PROJEKTANT OBIEKTU	<b>RYSY Architekti</b> ul. Topolowa 2/91 05-500 Mysiadło
PROJEKT	Rewitalizacja i przebudowa kompleksu palmiarni w ogrodzie botanicznym w Parku Oliwskim im. Adama Mickiewicza w Gdańsku Oliwie - etap I

FAZA	PROJEKT TECHNOLOGICZNY ZEWNĘTRZNEJ OKŁADZINY PRZESZKLONEJ BUDYNKU PALMIARNI
BRANŻA	ELEWACJE
PROJEKT FASAD	<b>ESOX</b> PROJEKT 05-500 PIASECZNO E-MAIL: BIURO@ESOX-PROJEKT.PL UL. PUŁAWSKA 28 TEL./FAX 0-22 715 94 90-91

TREŚĆ RYSUNKU	Wersja alternatywna. Przekroje zwieńczenia kopuły
NR WYDANIA	00
DATA	1 sierpnia 2019
SKALA	1:20
NR RYSUNKU	PA_PT_DET_V_104.A

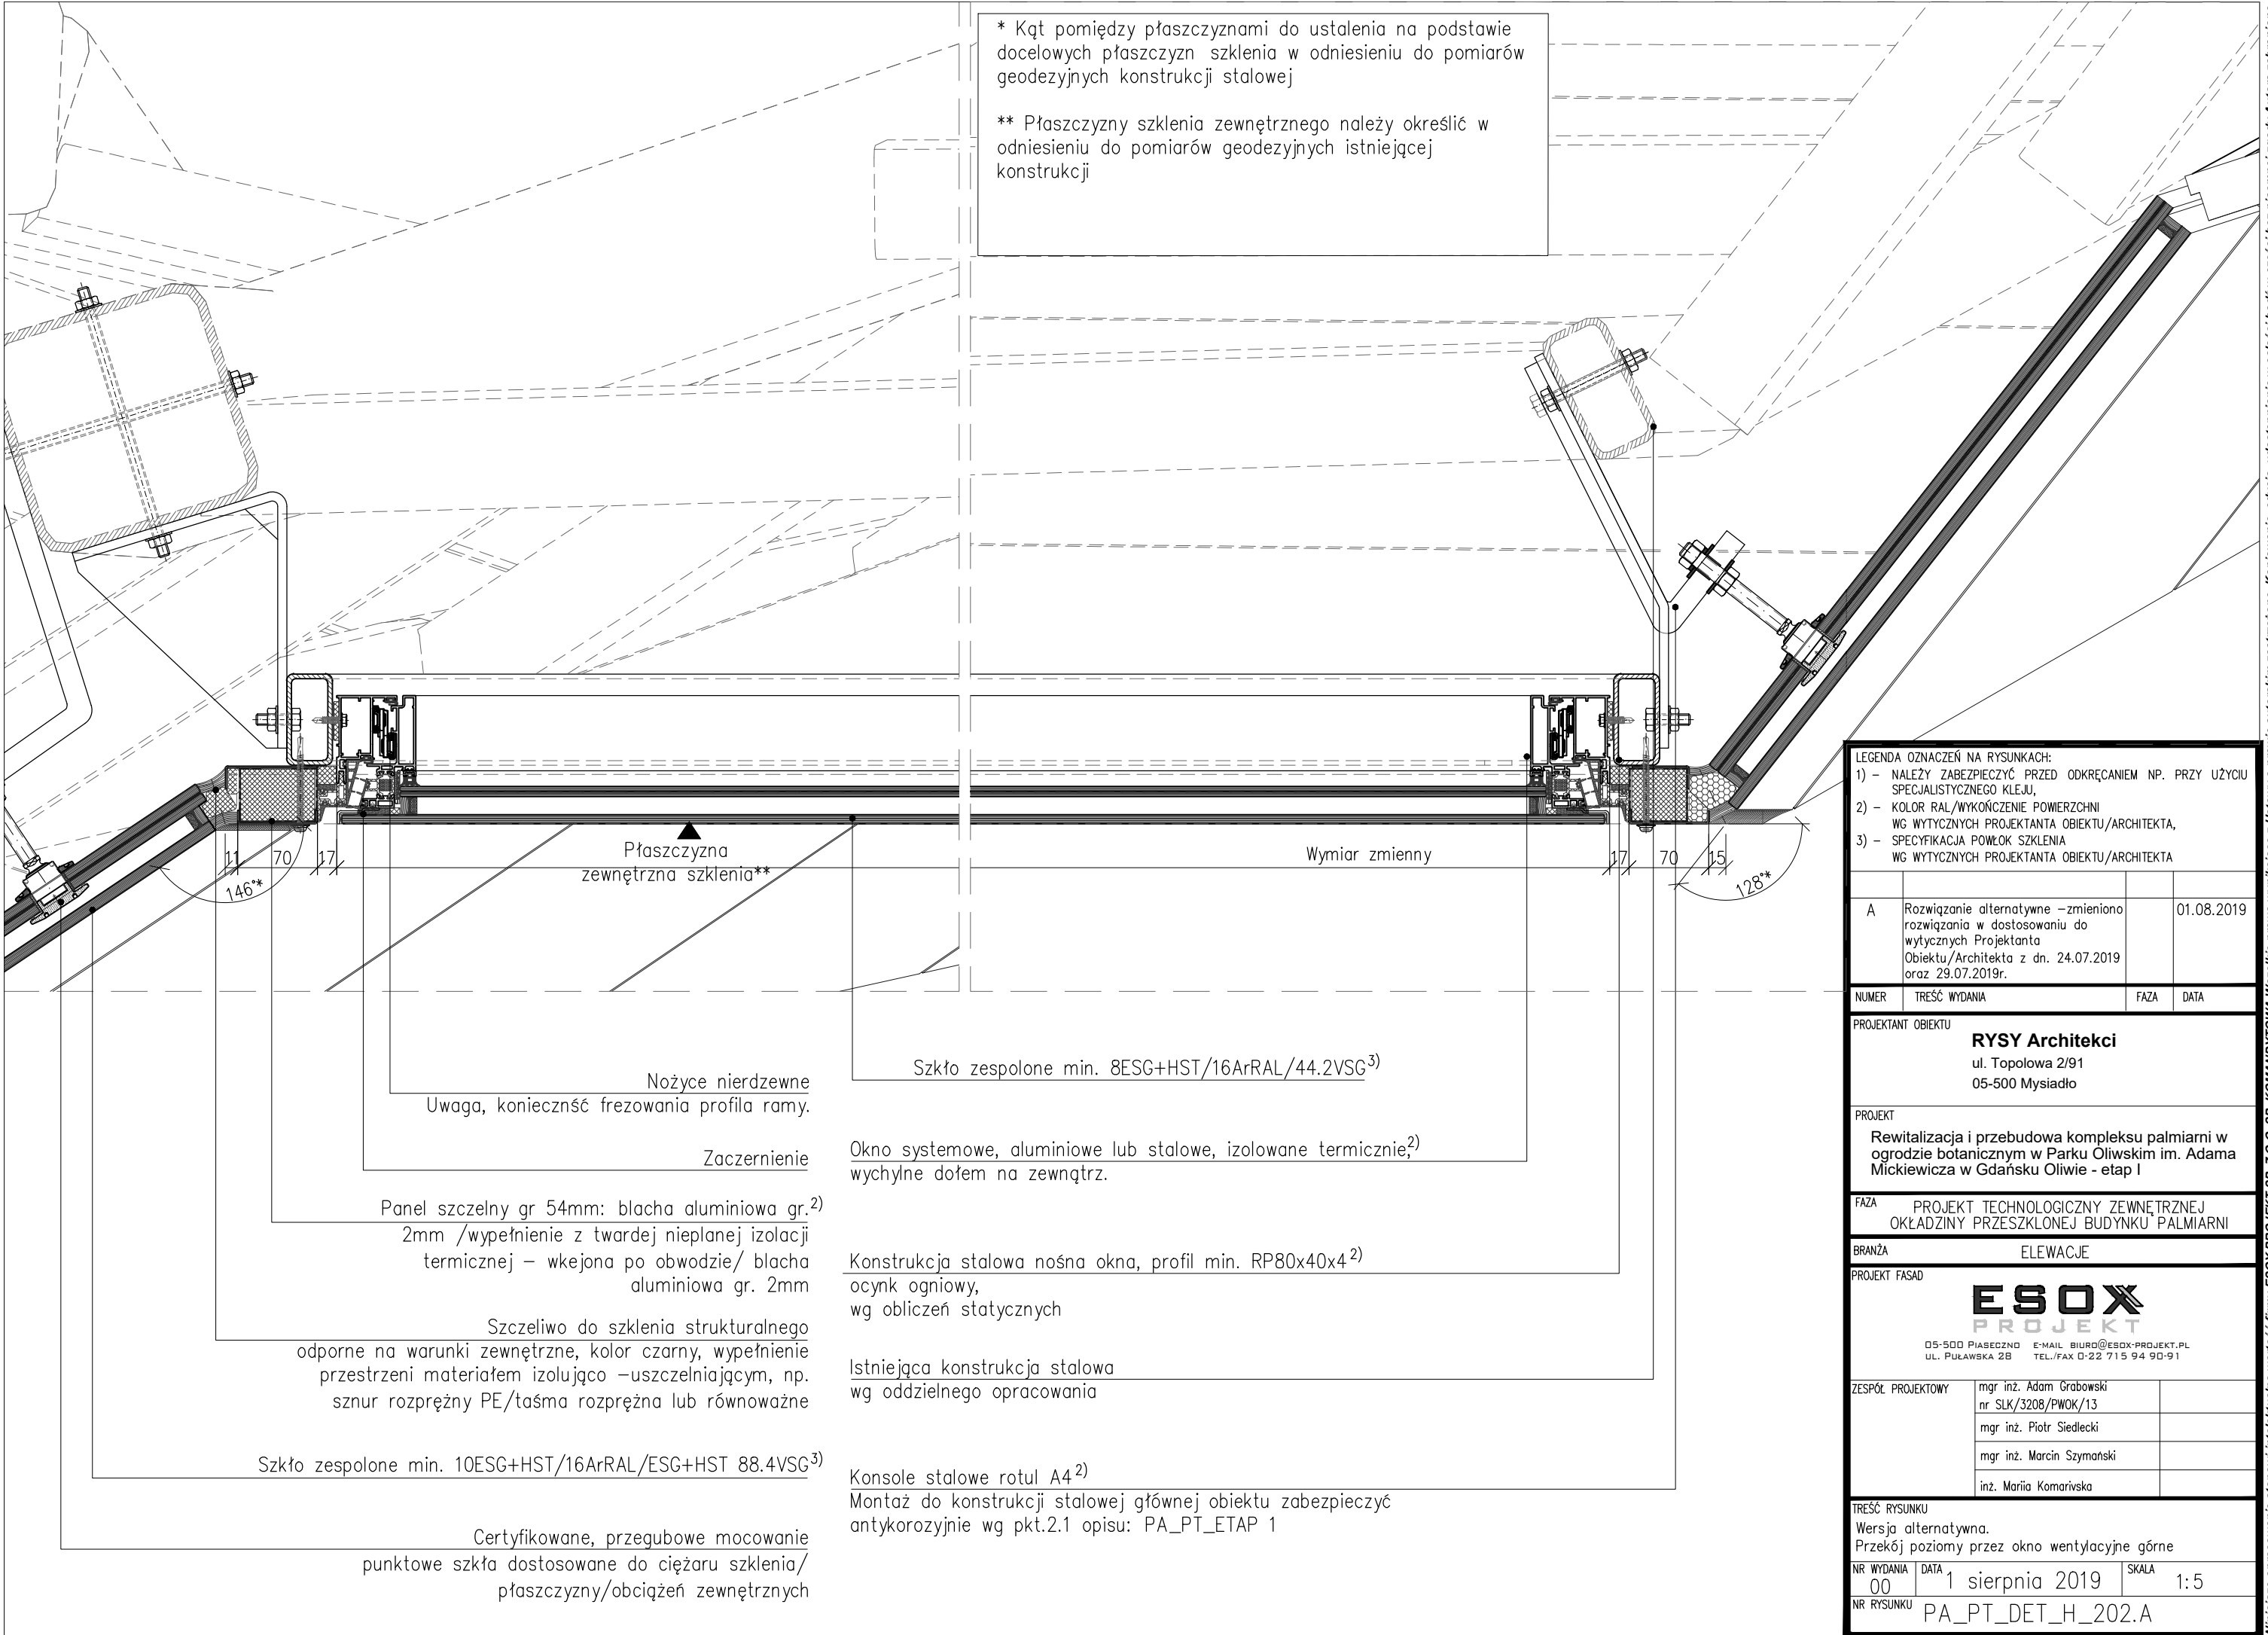
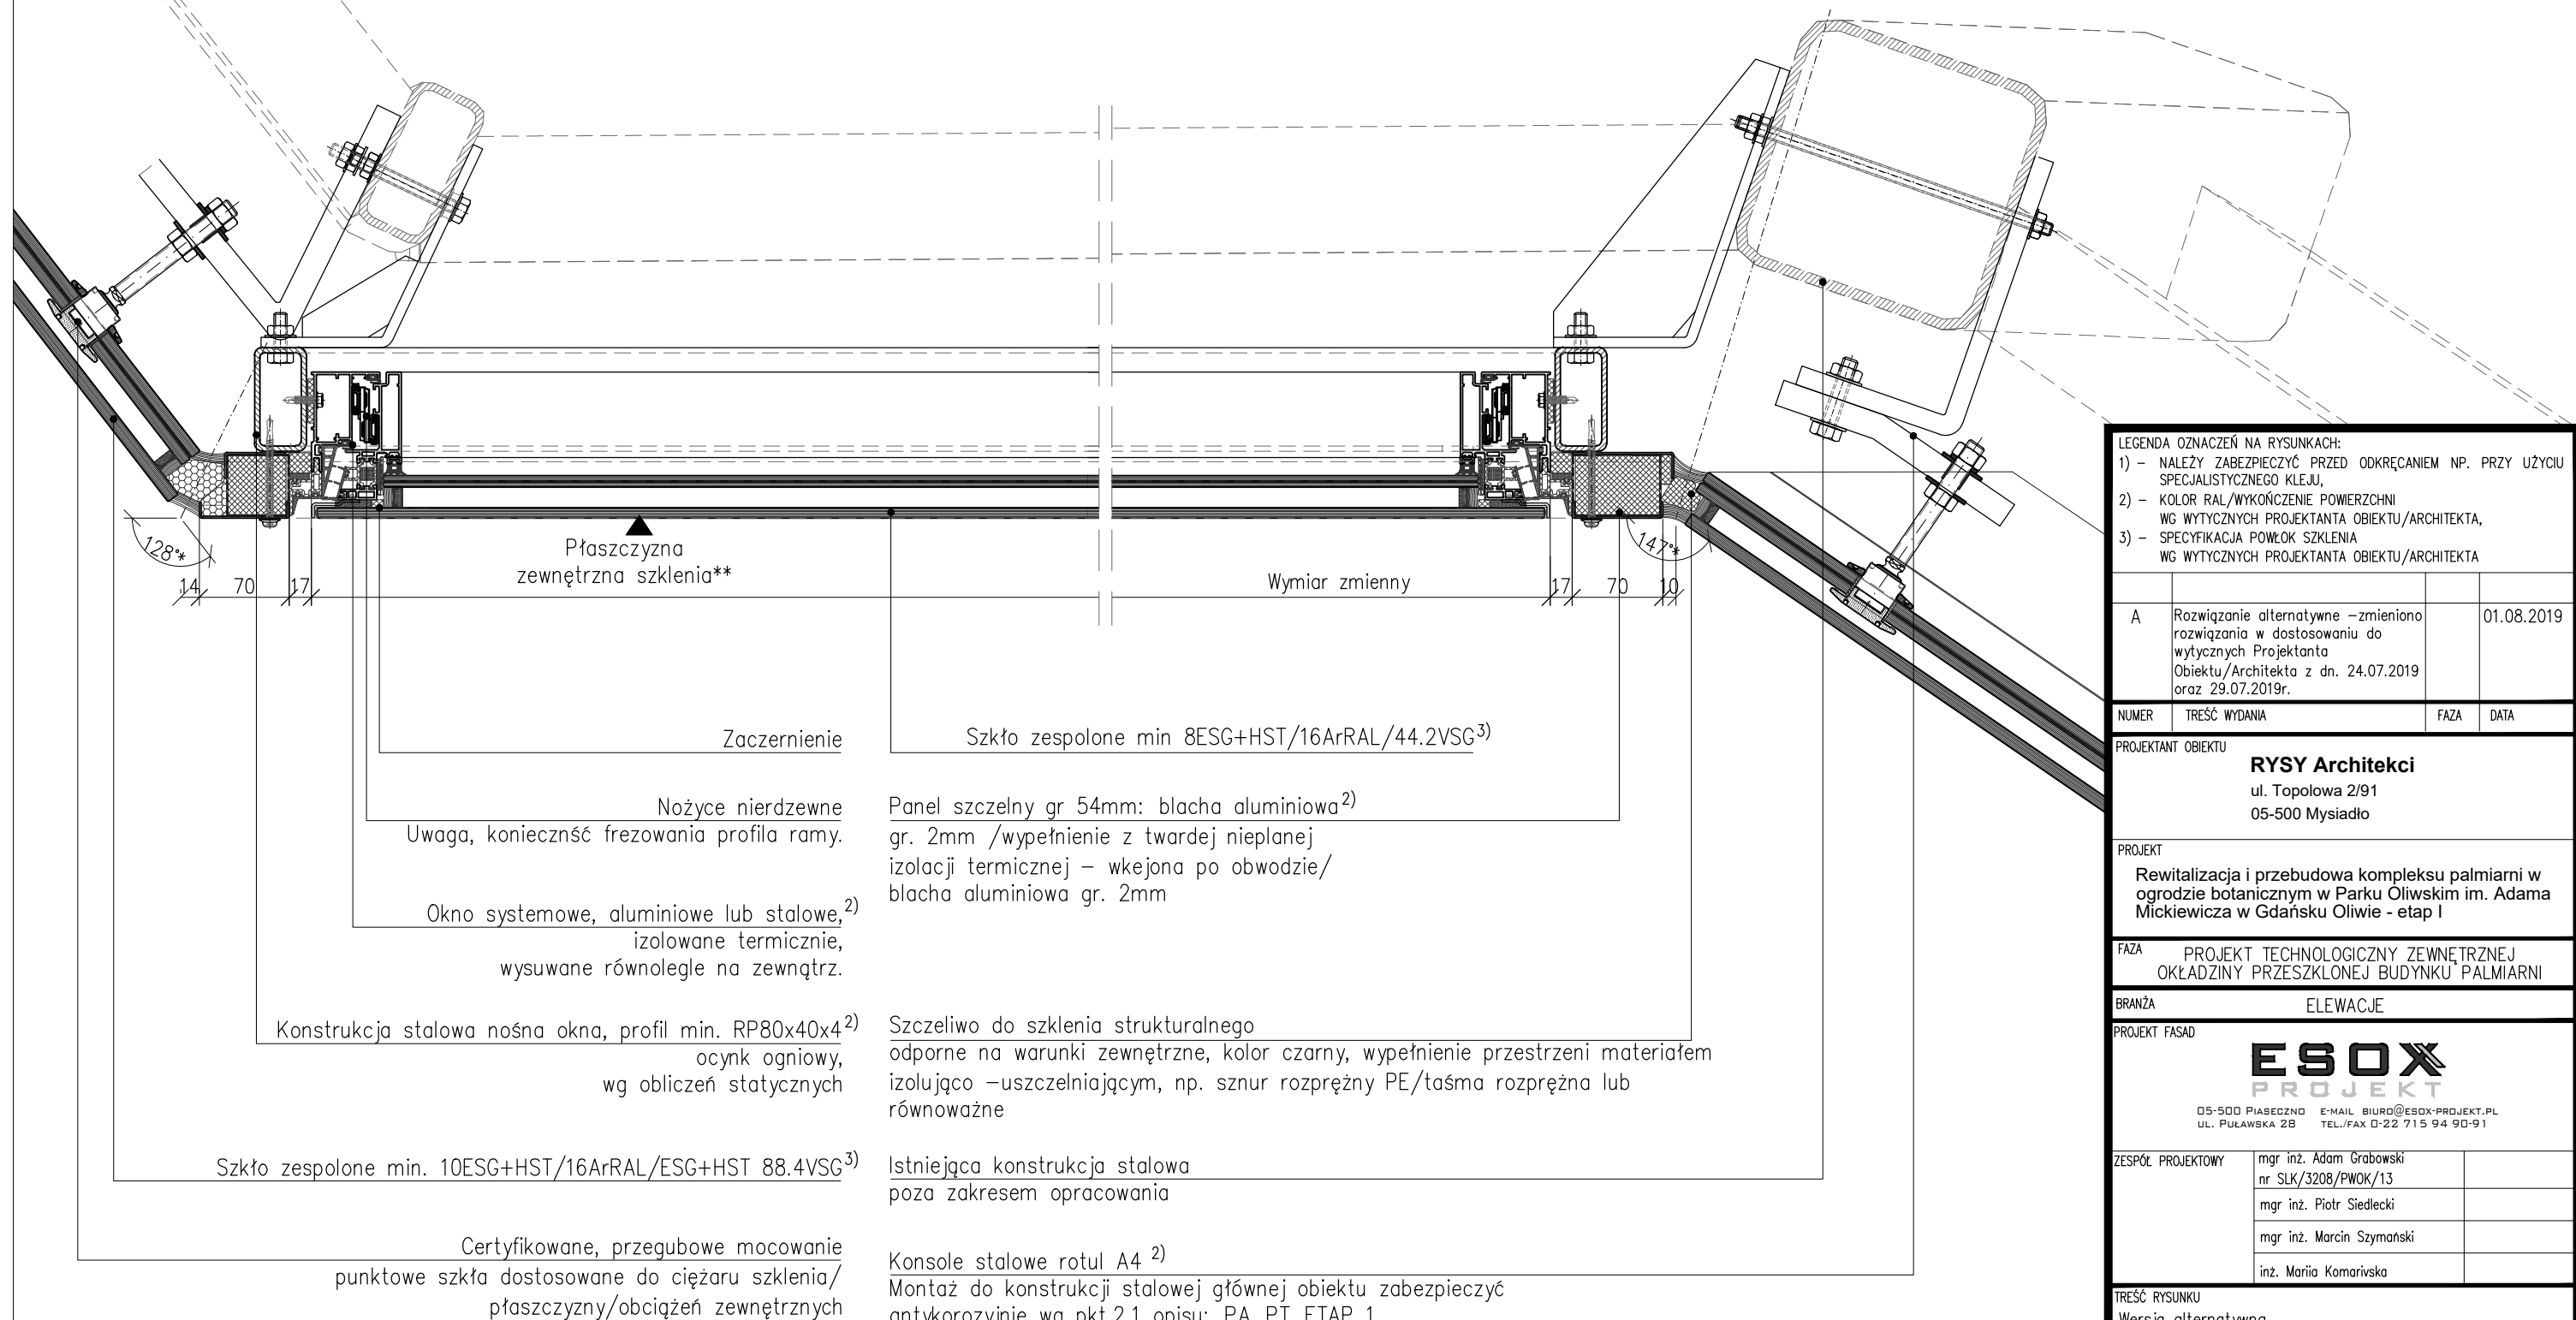
\* Kąt pomiędzy płaszczyznami do ustalenia na podstawie docelowych płaszczyzn szklenia w odniesieniu do pomiarów geodezyjnych konstrukcji stalowej

\*\* Płaszczyzny szklenia zewnętrznego należy określić w odniesieniu do pomiarów geodezyjnych istniejącej konstrukcji

Detale zwieńczenia kopuły			
NR WYDANIA	DATA	SKALA	
00	1 sierpnia 2019	1:5	
NR RYSUNKU	PA_PT_DET_H_205.A

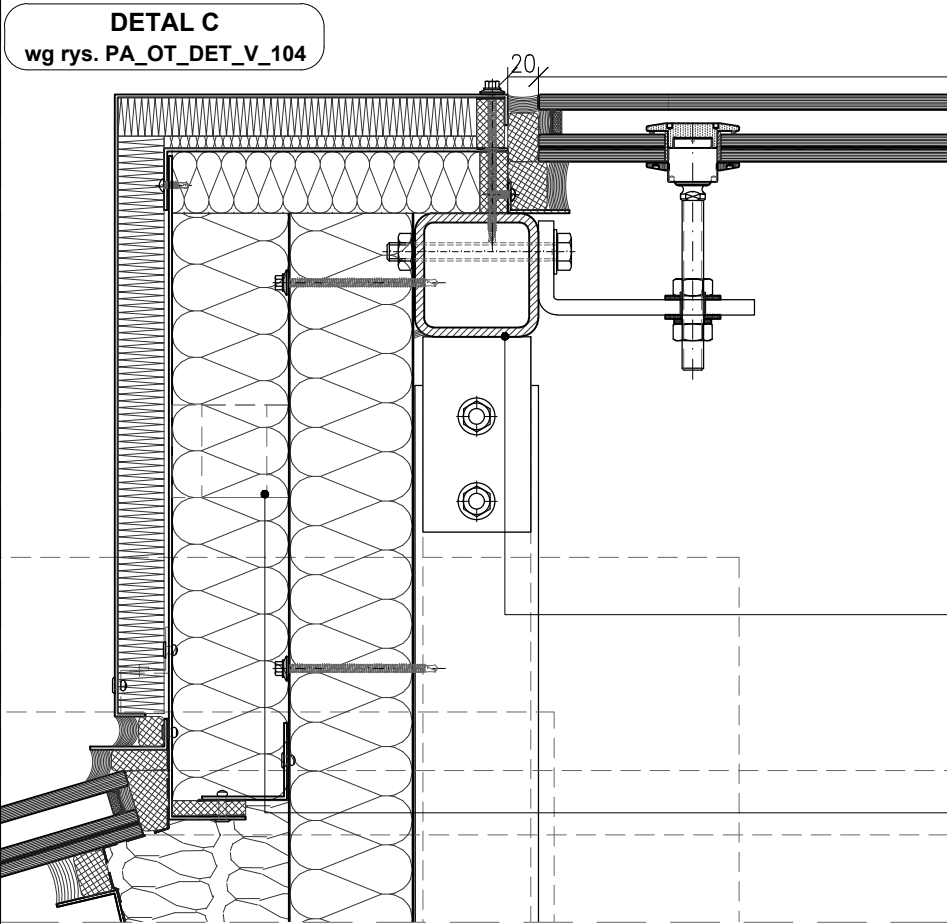
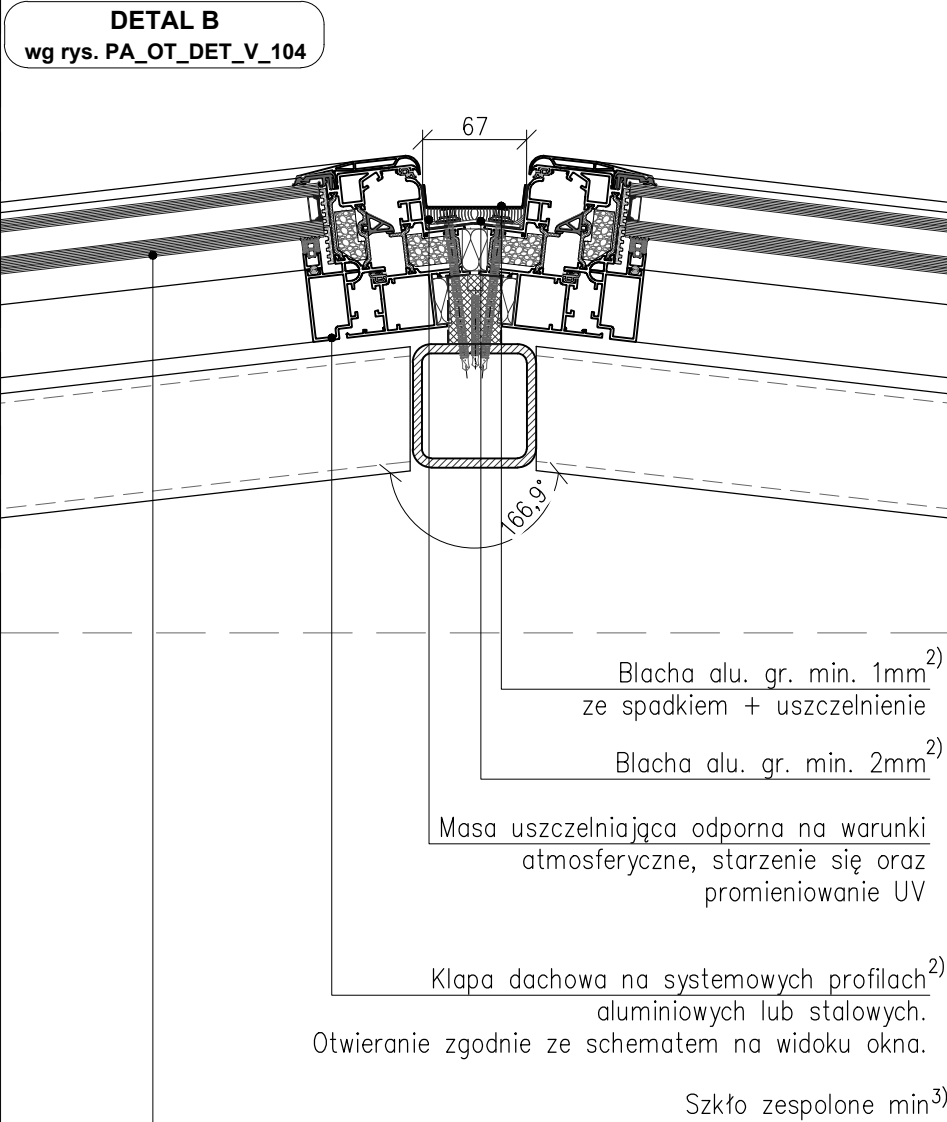
3) – SPECYFIKACJA POWŁOK SZKLENIA			
WG WYTYCZNYCH PROJEKTANTA OBIEKTU/ARCHITEKTA			
A	Rozwiązanie alternatywne – zmieniono rozwiązanie w dostosowaniu do wytycznych Projektanta Obiektu/Architekta z dn. 24.07.2019 oraz 29.07.2019r.		01.08.2019
NUMER	TREŚĆ WYDANIA	FAZA	DATA
PROJEKTANT OBIEKTU			
RYSY Architektki			
ul. Topolowa 2/91			
05-500 Mysiadło			
PROJEKT			
Rewitalizacja i przebudowa kompleksu palmiarni w ogrodzie botanicznym w Parku Oliwskim im. Adama Mickiewicza w Gdańsku Oliwie - etap I			
FAZA			
PROJEKT TECHNOLOGICZNY ZEWNĘTRZNEJ OKŁADZINY PRZESZKLONEJ BUDYNKU PALMIARNI			
BRANŻA			
ELEWACJE			
PROJEKT FASAD			
ESOX PROJEKT			
05-500 PIASECZNO E-MAIL: BIURO@ESOX-PROJEKT.PL UL. PUŁAWSKA 28 TEL./FAX 0-22 715 94 90-91			
ZESPÓŁ PROJEKTOWY	mgr inż. Adam Grabowski nr SLK/3208/PWOK/13		
	mgr inż. Piotr Siedlecki		
	mgr inż. Marcin Szymański		
	inż. Mariia Komarivska		
TREŚĆ RYSUNKU			
Wersja alternatywna.
